도서의 오류로 학습에 불편드린 점 진심으로 사과드립니다.  
더 나은 도서를 만들기 위해 노력하는 시대교육그룹이 되겠습니다.

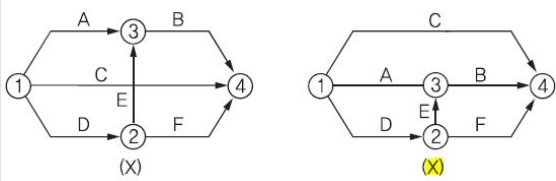
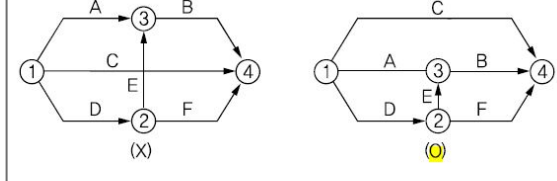
| 위치   | 오류유형      | 수정 전                                                                                                                                                                                                                                                                                                       | 수정 후                                                                                                                                                                                                                                                                                                       |
|------|-----------|------------------------------------------------------------------------------------------------------------------------------------------------------------------------------------------------------------------------------------------------------------------------------------------------------------|------------------------------------------------------------------------------------------------------------------------------------------------------------------------------------------------------------------------------------------------------------------------------------------------------------|
| 296p | 개념, 공식-설명 | <p>- 작업(화살선)이 가능한 교차하지 않도록 한다.</p>                                                                                                                                                                                        | <p>- 작업(화살선)이 가능한 교차하지 않도록 한다.</p>                                                                                                                                                                                       |

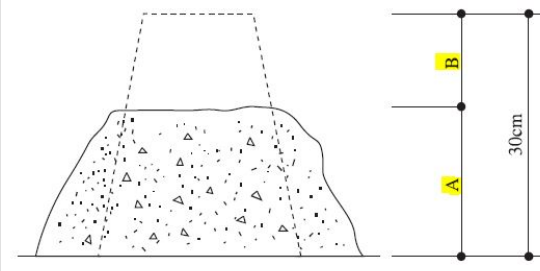
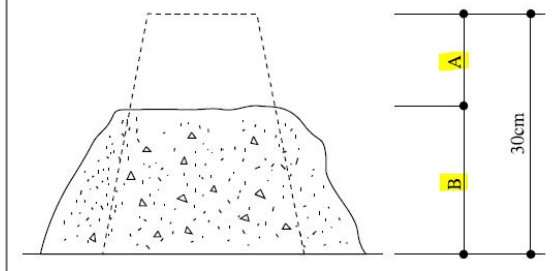
| 위치   | 오류유형      | 수정 전                                                                                                                                                                                                                                                                                                       | 수정 후                                                                                                                                                                                                                                                                                                       |
|------|-----------|------------------------------------------------------------------------------------------------------------------------------------------------------------------------------------------------------------------------------------------------------------------------------------------------------------|------------------------------------------------------------------------------------------------------------------------------------------------------------------------------------------------------------------------------------------------------------------------------------------------------------|
| 330p | 문제-본문     |                                                                                                                                                                                                                           |                                                                                                                                                                                                                          |
